UNIDEN 2020

Modifieringar på UNIDEN 2020

VOX

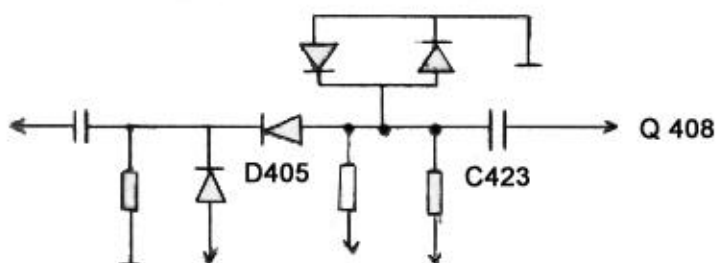
Minskning av tillslagstiden vid CW.

R 406 på AF unit minskas till 33 kohm eller ersätts med en trimpotentiometer på 50 kohm.
